Clarificarea nr. 2 la Documentatia de Atribuire
PROIECTARE SI EXECUTIE
"Autostrada Craiova – Filiasi si Drum Expres Filiasi – Targu Jiu – Lotul 1"

Cod unic de identificare Contract: 16054368/2024/3710/S13

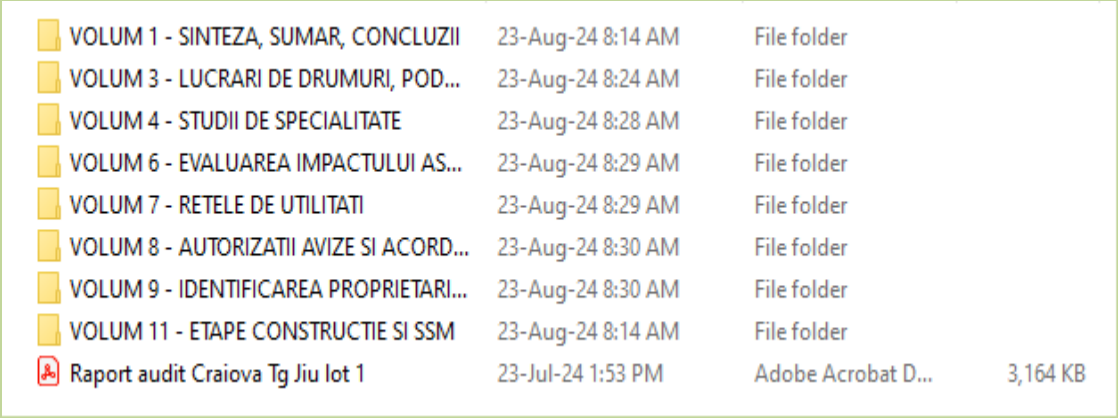
Intrebare 35	In Acordul de Mediu capitolul *"Deseuri estimate a fi generate in etapele proiectului"* face referire la intreaga cantitate estimata de deseuri pentru viitoarea Autostrada proiectata. Va solicitam sa ne puneti la dispozitie estimarile de deseuri pentru fiecare lot in parte.
Raspuns 35	A se vedea **Anexa 1** la prezenta Clarificare.
Intrebare 36	Va rugam sa clarificati daca gropile de imprumut (Groapa 1 km 2+675 si Groapa 2 km 26+500) la care se face referire in Acordul de Mediu si in Studiul de Fezabilitate sunt disponibile pentru oricare dintre cele 2 loturi.
Raspuns 36	In tabelul urmator sunt prezentate propunerile privind utilizarea gropilor de imprumut pentru fiecare lot in parte:

<table><tr><th></th><th>Groapa de imprumut</th></tr><tr><td>LOT 1</td><td>GI0</td></tr><tr><td>LOT 2</td><td>GI2</td></tr><tr><td>LOT 3</td><td>GI3</td></tr><tr><td>LOT 4</td><td>GI4 si GI6</td></tr><tr><td>LOT 5</td><td>GI9, GI7 (partial) si GI8 (partial)</td></tr><tr><td>LOT 6</td><td>GI10</td></tr></table>

Totodata, atragem atentia asupra faptului ca Gropile de imprumut au fost identificate de Beneficiar. Acestea au fost delimitate clar pe planul de situatie si investigate prin foraje geotehnice/ sondaje deschise cu prelevari de probe analizate in laborator. Gropile de imprumut **nu** se regasesc in coridorul de expropriere, Antreprenorul fiind responsabil sa-si asigure accesul la acestea, in conformitate cu prevederile din Cerintele Beneficiarului, respectiv capitolul **12.31. Materiale.** A se vedea si **Raspunsul 21** din prezenta Clarificare.
Intrebare 37	În caz de neconcordanță/discrepanță/contradicții între informațiile raportate intre partea scrisa si partea desenata din proiectul SF pus la dispozitia ofertantiilor in documentatia de atribuire, va solicitam sa clarificati care dintre cele două documente prevalează și la care dintre acestea trebuie să se raporteze operatorii economici în întocmirea ofertei.
Raspuns 37	Ofertantii vor avea in vedere la elaborarea ofertelor atat partea scrisa cat si partea desenata din cadrul documentatiei tehnice – Studiu de Fezabilitate. Totodata, mentionam faptul ca prevaleaza Cerintele Beneficiarului. Documentatia tehnica pusa la dispozitie este la nivel de faza de proiectare Studiu de Fezabilitate. Conform prevederilor H.G. nr. 1/2018 Anexa nr. 2, Studiul de fezabilitate este considerat o documentatie cu titlu informativ, **cu exceptia Cerintelor Beneficiarului, si in special a cerintelor imperative din cadrul acestora, stabilite de Autoritatea Contractanta..** Eventualele discrepante/erori/omisiuni/necorelari, precum si eventualele solutii de modificare/actualizare/optimizare/imbunatatire a lucrarilor se vor interpreta conform clauzelor contractuale, iar responsabilitatea si riscurile raportate la elementele de proiectare, avand la baza Cerintele Beneficiarului, sunt in sarcina Ofertantilor. Mentionam faptul ca existenta anumitor informatii doar in partea desenata sau, dupa caz, doar in partea scrisa a documentatiei tehnice **nu reprezinta o neconcordanță/ discrepanță/ contradicție, documentele tehnice puse la dispozitie completandu-se reciproc**. In masura in care anumite detalii nu sunt reglementate nici in cadrul Studiului de fezabilitate si nici in cadrul Cerintelor Beneficiarului, rezulta faptul ca, in consideratia calitatii de proiectant pe care o va detine viitorul Antreprenor, aceste aspecte au fost lasate la latitudinea ofertantilor, cu conditia ca solutiile propuse sa respecte reglementarile legale si tehnice incidente si sa nu contravina solutiilor stabilite in cadrul Studiului de fezabilitate si in Cerintele Beneficiarului.
Intrebare 38	Va solicitam sa ne informati daca Studiul de Fezabilitate are caracter informativ sau obligatoriu.
